議第46号 契約の変更について

令和元年第3回呉市議会（6月定例会）における議決に基づき締結した川原石南ふ頭起重機延命化対策改良工事に係る請負契約について、契約金額を変更しようとするものです。

川原石南ふ頭起重機延命化対策改良工事

鉄板設置

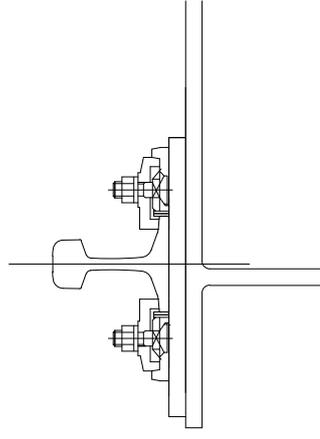
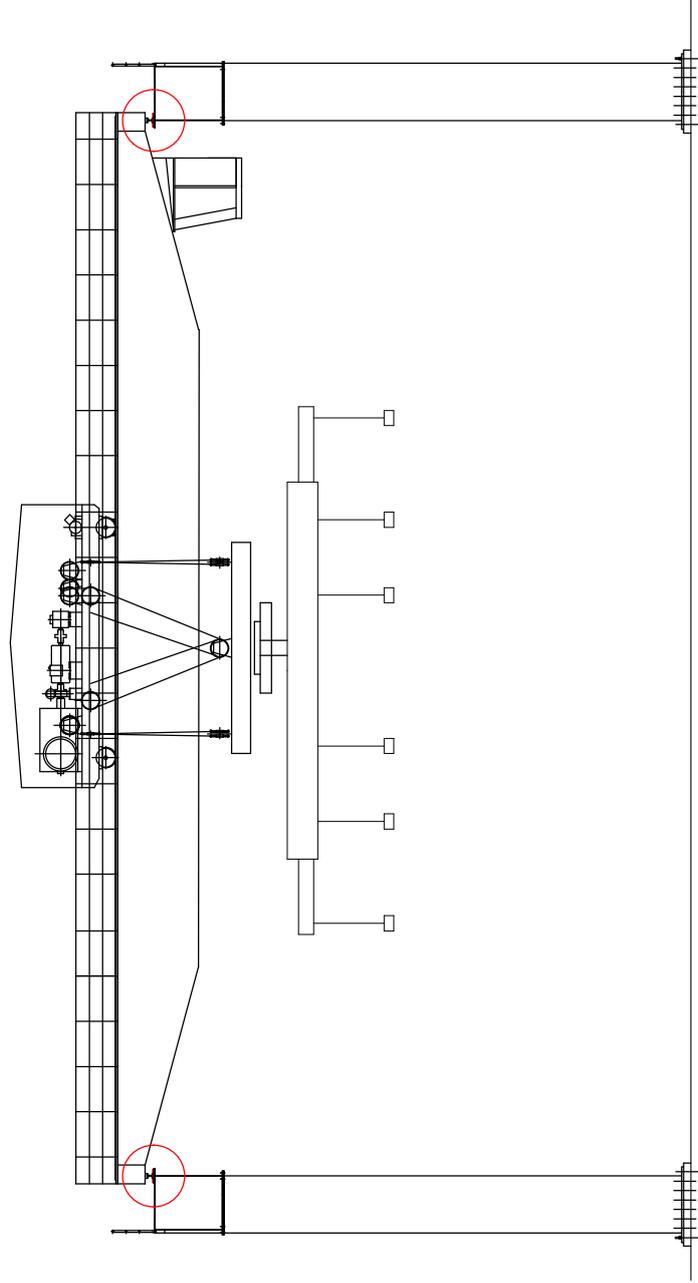
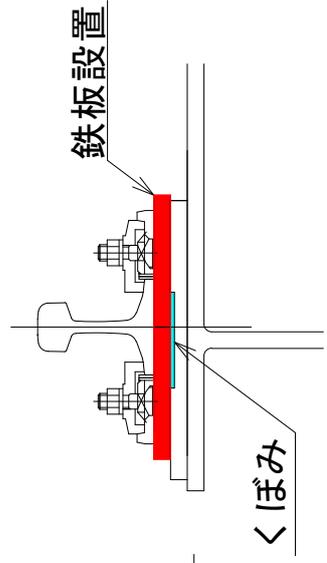
変更前

変更後

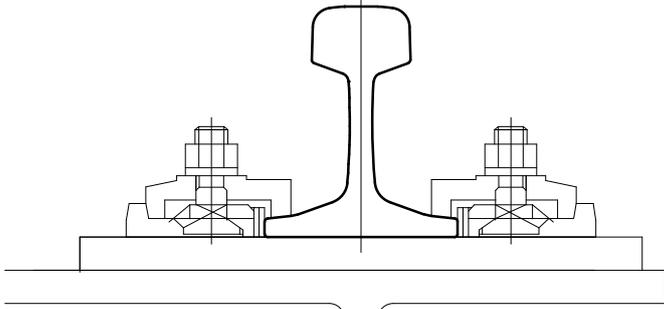
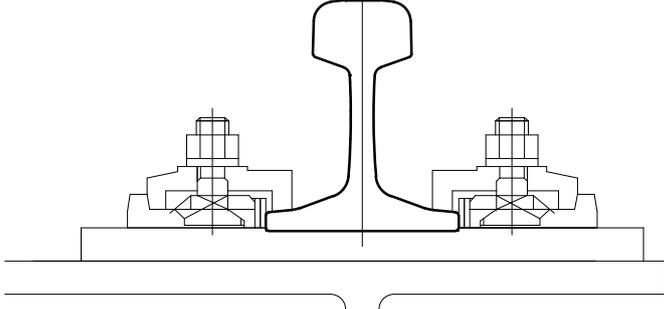
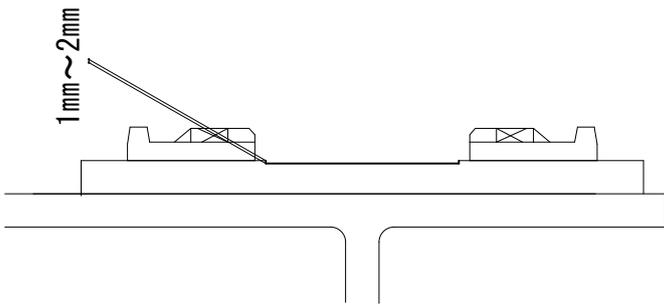
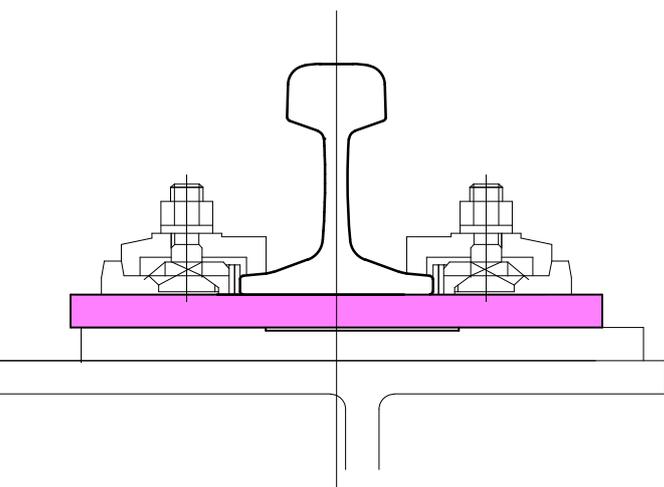
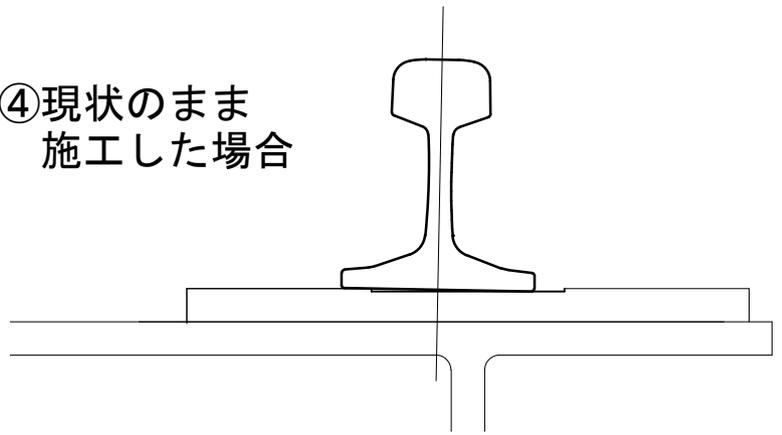
本件工事の施工に伴い起重機の走行レールを取り外したところ、レール下部の架台に荷重負荷等による経年変化でくぼみができていることが判明し、当該くぼみを補修するための鉄板の製作・設置の施工数量が増加したことにより、契約金額の増額をするものです。

既設レールを撤去すると、くぼみが確認される
(くぼみの深さ 1mm~2mm)

くぼみがあるため、レールが傾き設置できない

くぼみが出来ている鉄板の上に新たに鉄板を設置する
